**Regionaler Richtplan
Region Zimmerberg**

Teilrevision 2022

Erläuternder Bericht

Beschluss des Regierungsrates vom
12. Dezember 2023
(RRB Nr. 1450/2023)

Abb. 2.6 f nachher: Auszug Differenzplan, Verzicht auf Gebiet niedriger baulicher Dichte, Ebnet, Horgen

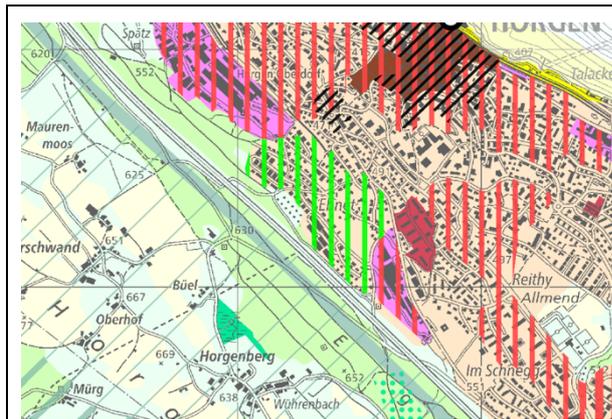
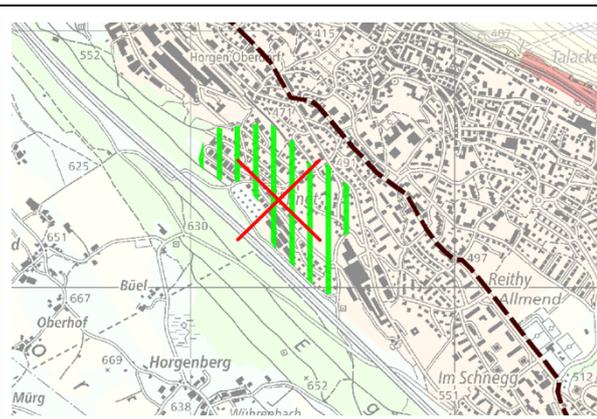
Das Gebiet Ebnet (bisher Nr. 4) in Horgen wird gestrichen. Angrenzend an die bestehenden grossvolumigen und industriell genutzten Industrieanlagen weist dieses Gebiet in grossen Bereichen keine Schutzbedürftigkeit betreffend Landschaftsbild auf. Orientierend am bereits weitgehend überbauten Siedlungsrand, welcher die Zielsetzungen wie z.B. die Beschränkung der Gebäudelänge oder die Sicherstellung der Durchgrünung zum grossen Teil nicht erfüllen kann, wird dieses Gebiet gestrichen.

Im Gerichtsentscheid VB.2021.00038 vom 28.04.2022 weist das Verwaltungsgericht des Kantons Zürich darauf hin, dass ein Teilgebiet des zur Streichung beantragten Gebiets niedriger baulicher Dichte, das Gebiet Ebnet, im ISOS als Umgebungszone XI mit dem Erhaltungsziel a aufgeführt ist. Es gelte den Grünraum mit Obstgarten und grossen Wiesenflächen zu erhalten. Entsprechend der Aufnahmekategorie "ab" handle es sich beim Areal um einen unerlässlichen bzw. empfindlichen Teil des Ortsbildes (Bundesamt für Kultur BAK, Erläuterungen zum ISOS, 2021, S. 5 f.). Es ist Aufgabe der Nutzungsplanung, die Abwägung mit dem ISOS vorzunehmen und entsprechende Massnahmen zu ergreifen zum Erhalt oben genannter Strukturen.

Abb. 2.6h nachher: regionaler Richtplan Teilrevision 2022 (rot), Themenkarte Anzustrebende bauliche Dichte

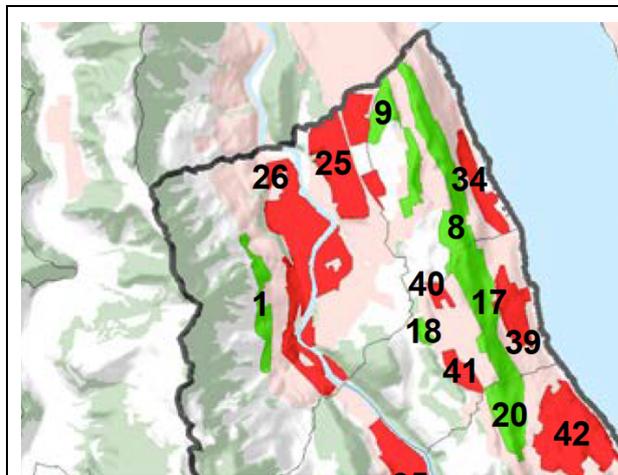
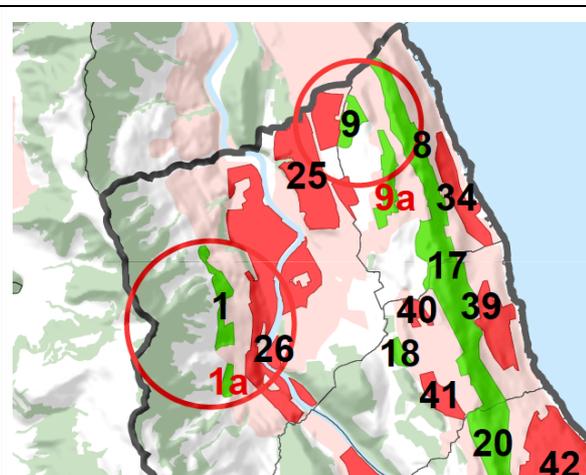
Beim Gebiet niedriger baulicher Dichte Nr. 9 (Breitloh-Lättenhölzli, Stocken, Neuweid, Kilchberg) wird der Perimeter angepasst. Das bisherige Gebiet Nr. 9 wird durch diese Anpassung in zwei Gebiete, einen nördlichen und einen südlichen Abschnitt, geteilt. Der südliche Abschnitt «Stocken, Neuweid» erhält durch die Trennung eine neue Nummer 9a. Als Gebiet Nr. 9 wird folglich nur noch das Gebiet «Breitloh-Lättenhölzli» bezeichnet.

Abb. 2.6m nachher: Änderung regionaler Richtplan. Neues Gebiet mittlerer Nutzungsdichte, Sihlhof, Langnau a.A.

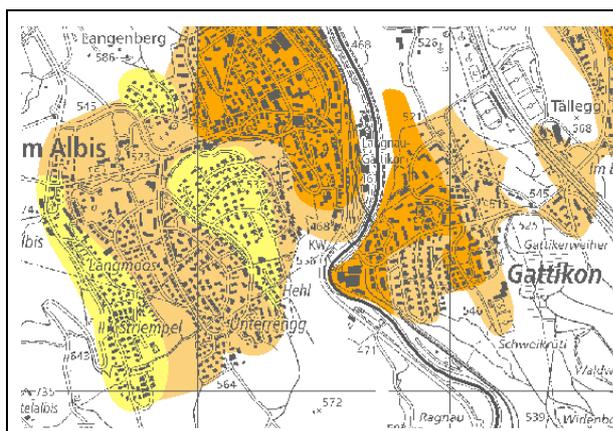
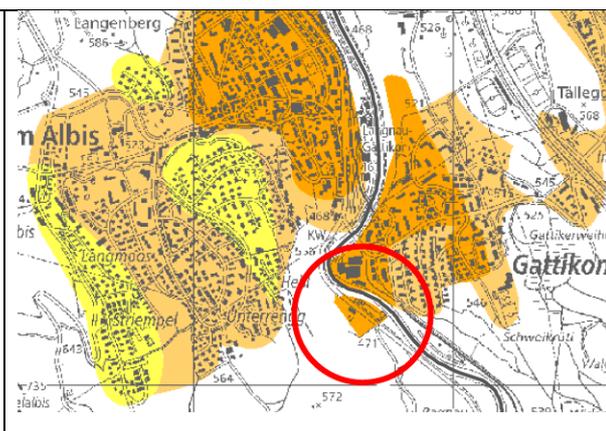
Mit der Gesamtrevision wurden die Nutzungsdichtestufen in die regionale Richtplanung eingeführt. Für das Arbeitsplatzgebiet Sihlhof in Langnau a.A. (Ziffer 2.5.2 a Nr. 5) wurde in der Gesamtrevision der Koordinationshinweis festgelegt, dass das Regio-ROK um ein Gebiet mittlerer Nutzungsdichte nachzuführen sei. Dies wird nun vollzogen.

Abb. 3.1 e: Auszug Differenzplan, Anpassung Perimeter Erholungsgebiet Beichlen, Wädenswil und neues Gebiet mit Erweiterung der landwirtschaftlichen Nutzungseignung (Kap. 3.11)

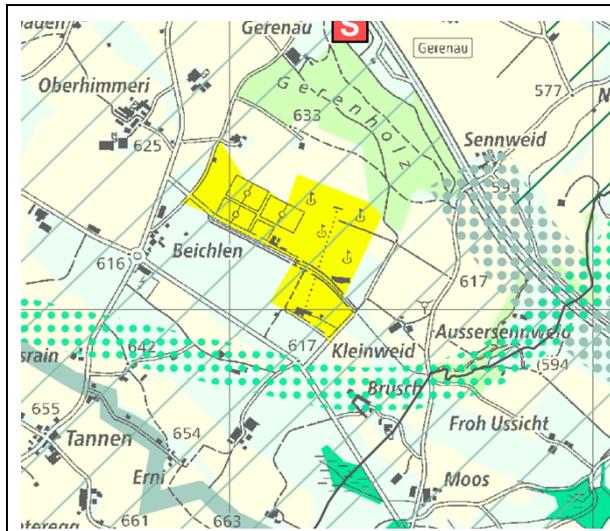
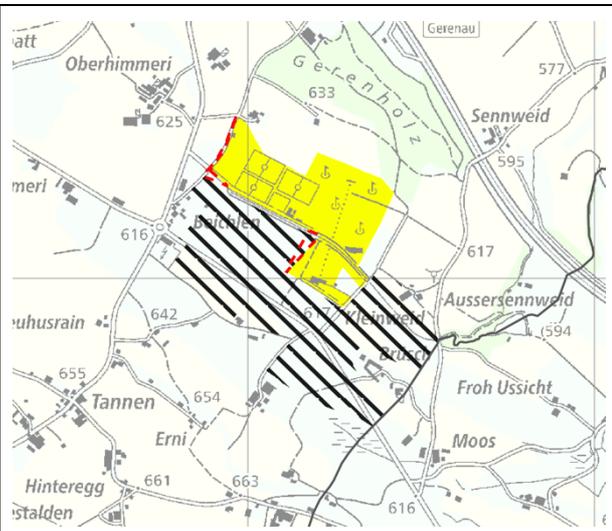
Bei der Sportanlage Beichlen, Wädenswil wird der Perimeter redaktionell an die bestehenden Erschliessungsanlagen angepasst, da er sich sonst von der neuen Festlegung der Erweiterung der landwirtschaftlichen Nutzungseignung (Kap. 3.11) überlagert würde.

Abb. 4.4d: Nachher, regionaler Richtplan Teilrevision 2022, Karte Verkehr, Adliswil

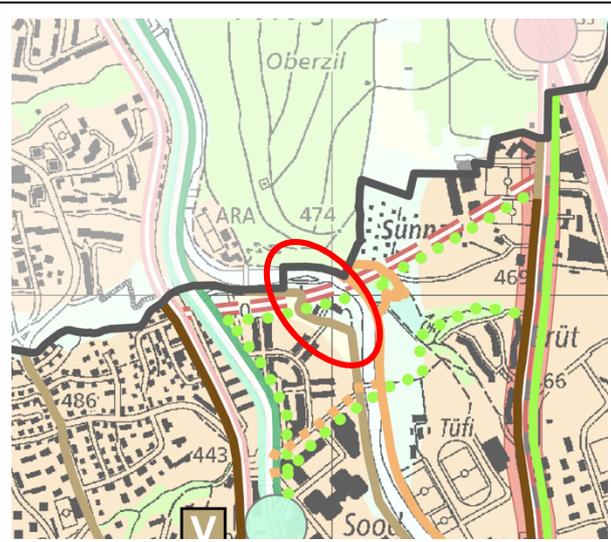
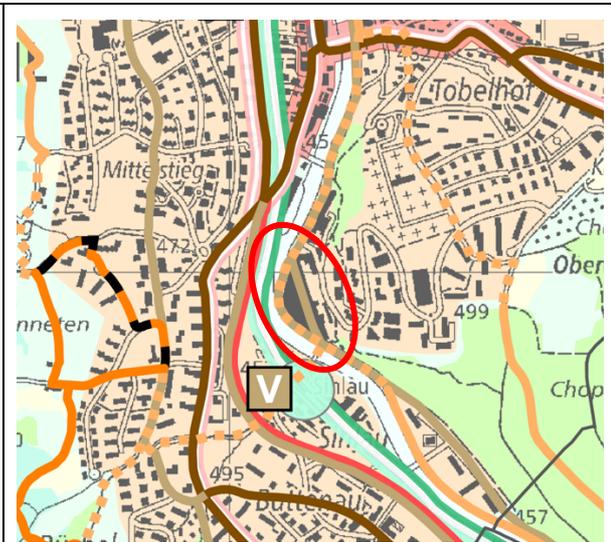
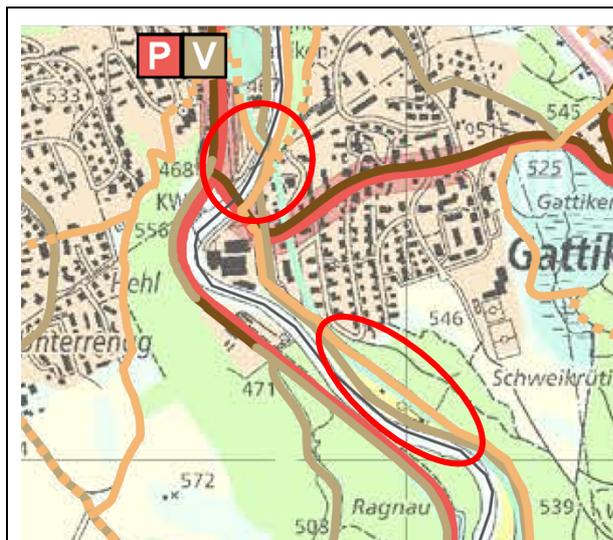
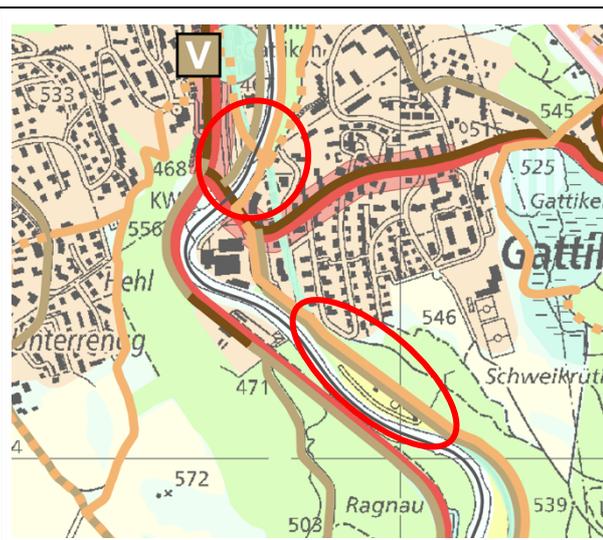
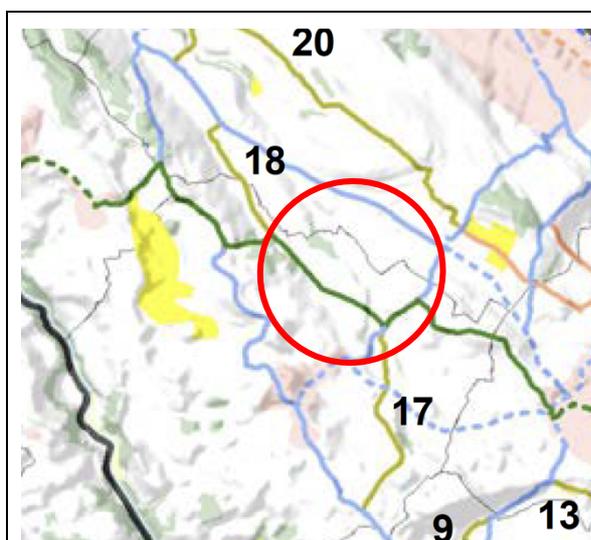
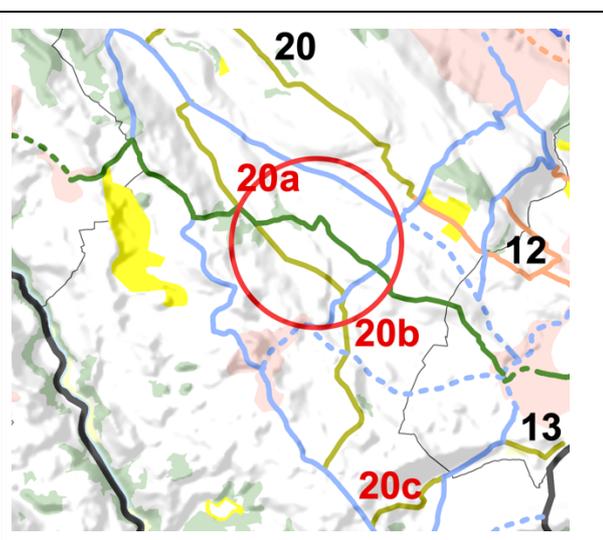
Die Änderungen im regionalen Richtplan sind Bereinigungen der Linienführung im bestehenden Velonetz. An zwei Standorten in Adliswil, zwei Standorten in Langnau am Albis sowie in Wädenswil (Schönenberg) übernimmt die ZPZ in der Richtplankarte die Linienführung von Schweiz-Mobil (Differenzen D10-001 bis D10-005). Zusätzlich wird ein Abschnitt in Wädenswil (Schönenberg) zwischen der Wädenswilerstrasse und Chaltenboden neu als «Regionale Freizeitverbindung bestehend (Festlegung durch Region)» ausgewiesen. Der bestehende Eintrag Nr. 20a in der Tabelle „4.4c: Karteneinträge Veloverkehr“ wird entsprechend ergänzt bzw. konkretisiert.

Der kantonale Velonetzplan wurde 2019 / 2020 überarbeitet. Im Rahmen der Überarbeitung sind Differenzen zwischen dem Velonetzplan und den regionalen Richtplänen aufgetaucht. Diese werden nun im regionalen Richtplan der ZPZ bereinigt (D10-001 bis D10-005). Ergänzend zu den zuvor beschriebenen Korrekturen bleibt auf Antrag der Region Zimmerberg die bereits im regionalen Richtplan eingetragene Verbindung über den Chaltenbodenweg weiterhin als regionale Freizeitverbindung bestehen. Das Streichen dieser Verbindung würde zu einer Netzlücke im regionalen Freizeitnetz führen. Zudem wäre eine alternative Verbindung für den regionalen Freizeitverkehr von der Strasse «Mühlestalden» über die Wädenswilerstrasse zur Rotenblattstrasse mit dem aktuellen Ausbaustandard für den Freizeitverkehr unattraktiv und gefährlich. Die Verbindung (D10-005) wird auch als regionale Freizeitroute in den Velonetzplan aufgenommen. Weiter werden die Differenzen D10-006 bis D10-020 im Velonetzplan als regionale Freizeitrouten ergänzt.

Abb. 4.4 b: Auszug Differenzplan, Anpassung Fuss- und Wanderweg, Wanneten, Adliswil

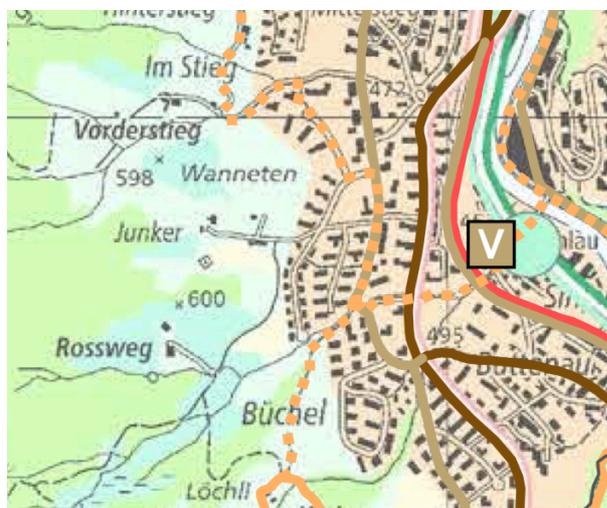
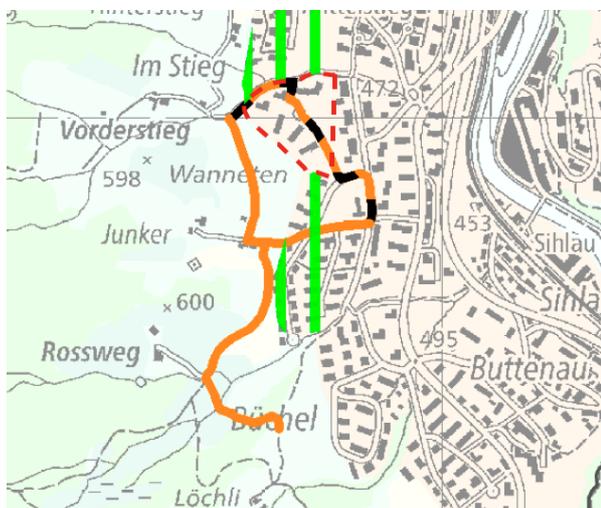
Gemäss Netz der Zürcher Wanderwege ist im Gebiet Wanneten in Adliswil ein neuer Wanderweg geplant. Nach Angaben der Stadt Adliswil sind dazu nun konkrete Planungen vorhanden. Der neue Weg ersetzt die bestehende Linienführung durch das Siedlungsgebiet. Die Verbindung wurde unter der Berücksichtigung der verschiedenen Interessen geplant und führt zu einer Qualitätsverbesserung beim Wanderwegnetz. Diese Festlegungen werden deshalb auch im regionalen Richtplan nachgeführt.

Weiter wird im regionalen Richtplan für das Gebiet «Löchli» die kommunale Linienführung des Wanderweges übernommen. Diese Verbindung liegt ausserhalb des Siedlungsgebiets und ist Teil des Höhenweges zwischen Langnau am Albis und der Stadt Zürich. Mit dem Eintrag dieses Abschnitts in den Richtplan stützt die Region Zimmerberg die kommunale Planung und empfiehlt den Höhenweg im Netz der Zürcher Wanderwege zu ergänzen.

Abb. 5.4 d: Teilrev. regionaler Richtplan 2022, Karte Versorgung, Ausschnitt Kilchberg mit eingetragener Energiezentrale und Leitung (violett)

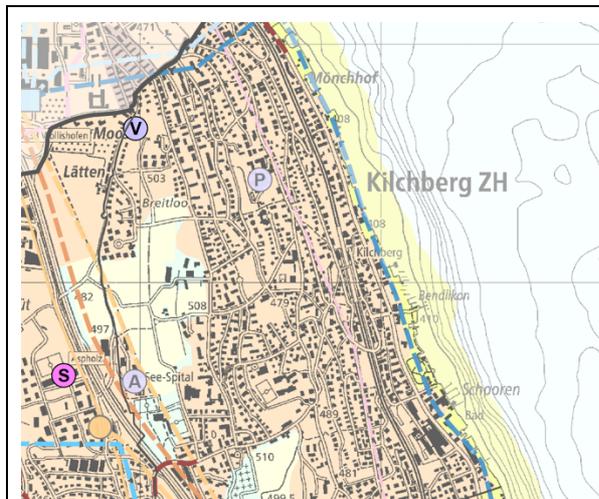
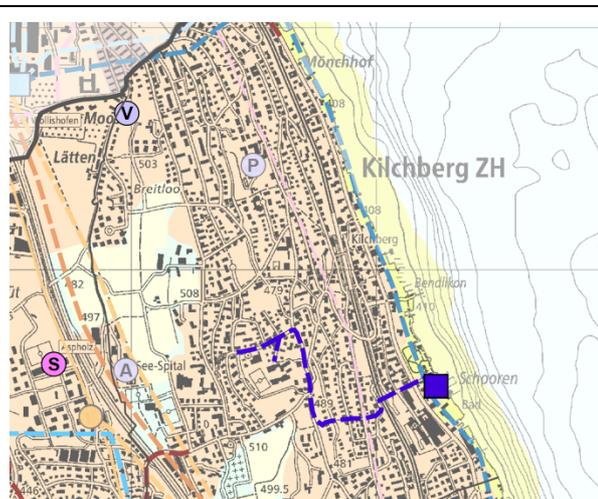
Im Gebiet Bendlikon/Schooren in Kilchberg erfolgt ein neuer Eintrag für ein Heizkraftwerk / eine Energiezentrale > 5'000 MWh/a zur Nutzung von Seewasser zur Wärmeversorgung.

Die Gebiete Bendlikon/Schooren und Brunnenmoos in Kilchberg sollen mit Wärme/Kälte aus dem Zürichsee versorgt werden. Dazu ist geplant im Gebiet Schooren eine Energiezentrale (Wärmetauscher) zu erstellen, welcher die Wärme des Seewassers aufbereitet für die Wärme-/Kälte-Versorgung.

Abb. 5.7 nachher: regionaler Richtplan Teilrevision 2022, Themenkarte Abfallanlagen

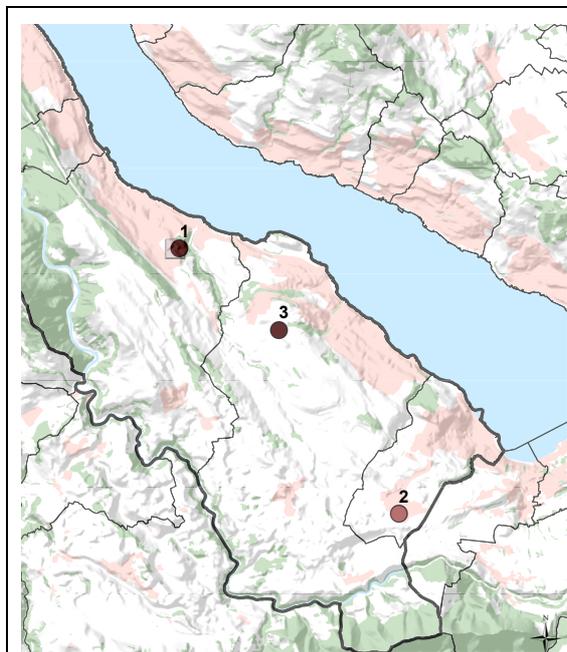
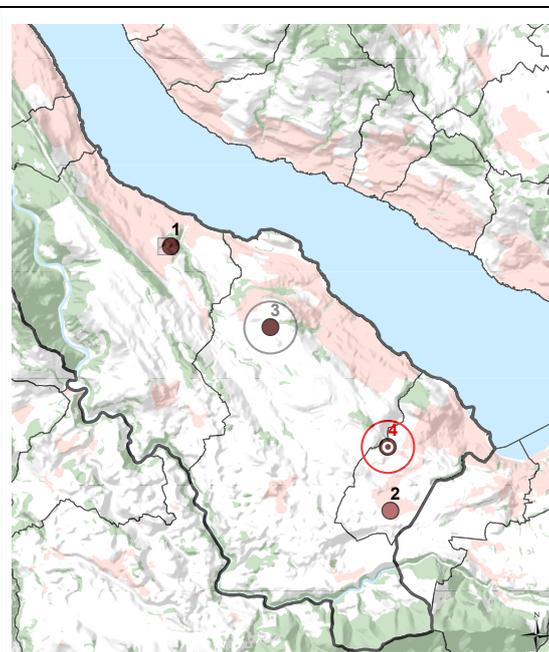
Das Kapitel 5.7 wird ergänzt mit Festlegungen zu regionalen Aushubdeponien. Es soll ein neuer Standort für eine Deponie des Typs A (unverschmutzter Aushub) im Gebiet Ober Schwanden in Richterswil (Nr. 4) festgesetzt werden.
